柏崎刈羽原子力発電所
佐渡島南方断層～魚津断層帯の連動を考慮した
地震動評価について

平成24年5月29日
東京電力株式会社

ご説明内容

地震・津波に関する意見聴取会（地震動関係）（第2回）における以下のコメントに対し、ご説明する。

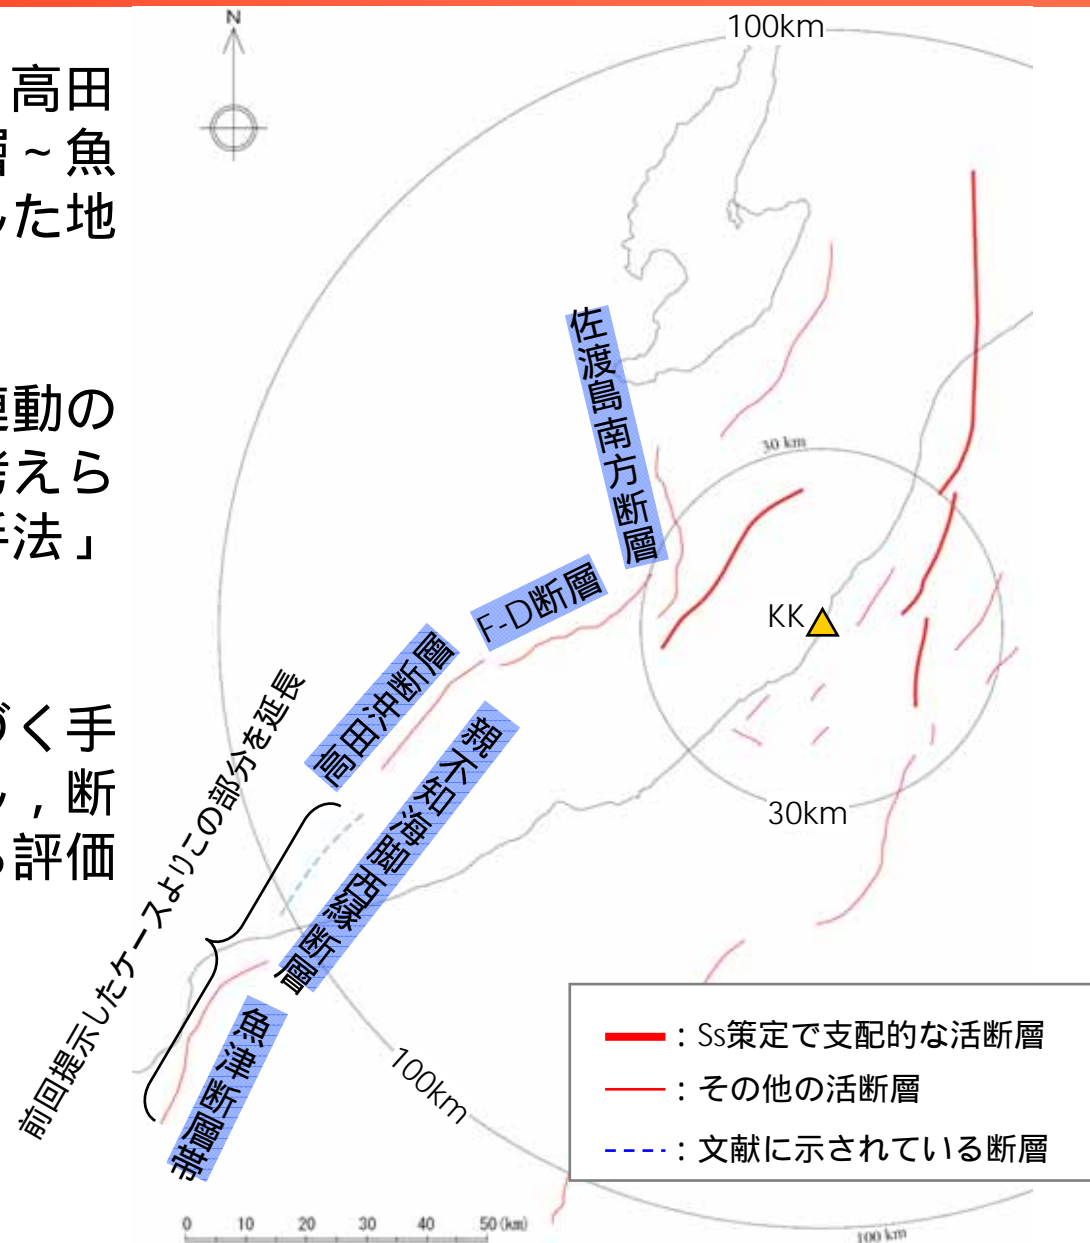
コメント	ご説明事項
<p>・高田沖断層南西方に陸地が続く形状が類似した構造がある。既に佐渡島南方断層，F - D断層及び高田沖断層を連動させて評価しており，おそらくこの南西方の断層を連動させても地震動評価を大きく変えるものではないと思われるが，活断層の連動に係る一連のシナリオを考えるとこの連動を考慮し，その結果を示しておくべき。</p>	<p>・ご指摘を踏まえ，佐渡島南方断層～F - D断層～高田沖断層～親不知海脚西縁断層～魚津断層帯までの連動を考慮した地震動評価結果についてお示しする。</p>

佐渡島南方断層～F-D断層～高田沖断層～親不知海脚西縁断層～魚津断層帯までの連動を考慮した地震動評価を実施。

評価にあたっては、長大な連動の効果を適切に評価できると考えられる「断層モデルを用いた手法」により実施。

一方、応答スペクトルに基づく手法による評価も併せて実施し、断層モデルを用いた手法による評価結果の妥当性を確認。
